De como la CHT pretende operar Entrepeñas y Buendía sin tener en cuenta su mínimo de explotación

escrito por Hidra | viernes, 26 de enero de 2018

Figura 93. Umbrales UTE 07 Tajo Medio

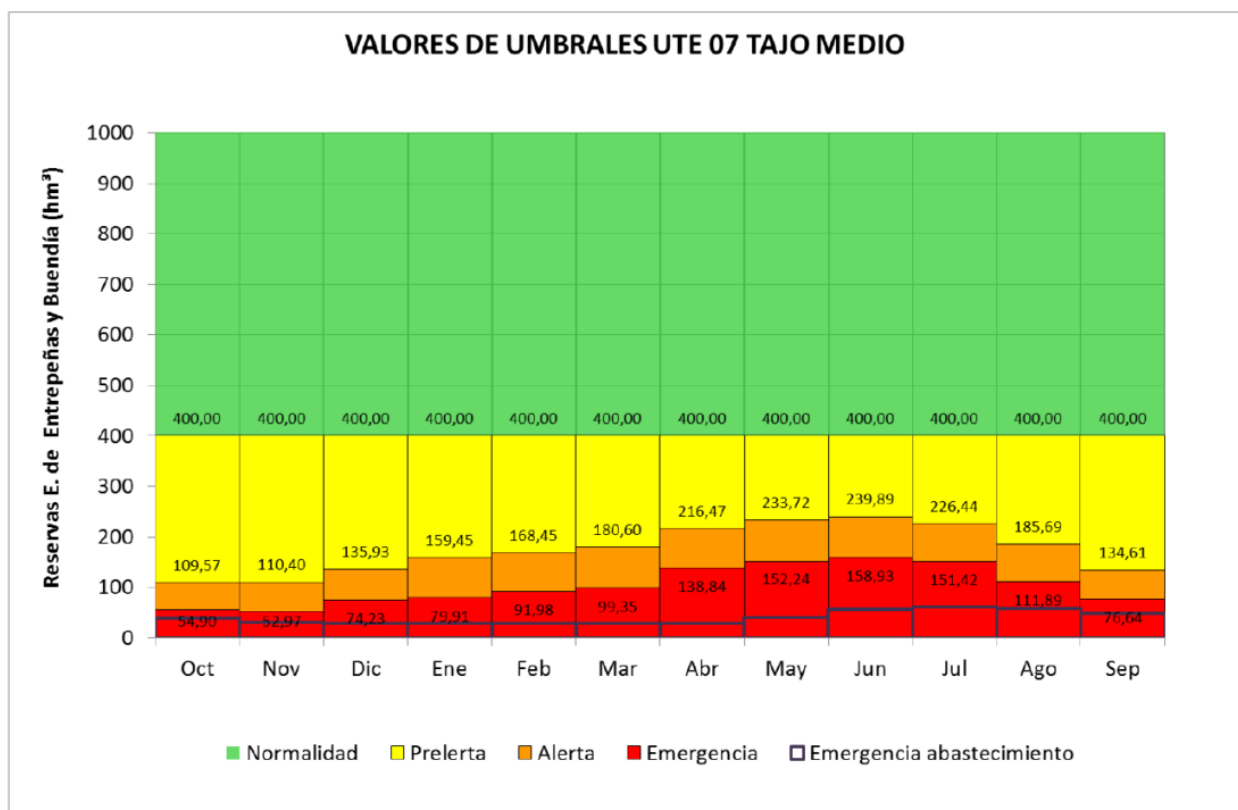
Asombrosamente, **no se contempla un mínimo de explotación en los embalses!** Los umbrales se definen desde el cero absoluto de almacenamiento, sin considerar el embalse muerto ni las

posibles pérdidas de almacenamiento debida al aterramiento.

Plantear la operación de unos embalses por debajo de su mínimo de funcionamiento no se le ocurre ni al que asó la manteca, ni al que parió las reglas de explotación del trasvase Tajo-Segura, que consideran un volumen mínimo de explotación de 118 hm^3 (*«El sistema Entrepeñas-Buendía, con ambos embalses conectados mediante túnel, puede ser considerado como un hiperembalse regulador único con capacidad total máxima conjunta de 2438 hm^3 . De aquí deben detraerse, conforme a los estudios para el Plan Hidrológico del Tajo, 118 hm^3 de embalse muerto considerado como no disponible para la regulación, y una cantidad variable mensualmente para resguardos frente a crecida»*, de la pág. 28 del documento [«El sistema de cabecera del Tajo y el Trasvase Tajo-Segura»](#); Francisco Cabezas, diciembre de 2013). Puede discutirse si el embalse muerto es 118 hm^3 u otra cifra, pero nunca va a ser 0. También hay que estudiar si se ha producido una reducción adicional de la capacidad de embalse por el aterramiento, como parece ser que va a investigar la Confederación Hidrográfica del Tajo con una nueva batimetría de urgencia ([«Batimetría en la cabecera del Tajo para conocer su capacidad real»](#); La Opinión de Murcia, 25/1/2018).

Quizás esté detrás la necesidad de encajar «como sea» sobre el papel la gestión de la cuenca con la legislación del Trasvase, aunque se proponga algo tan absurdo como lo que aquí se plantea. **No puede defenderse que está incluido en el umbral más bajo; obsérvese en las tablas la cantidad de valores inferiores a 118 hm^3 .** Tampoco se hace referencia alguna al volumen mínimo de explotación (en algún otro sistema sí se realiza, pero no en todos)
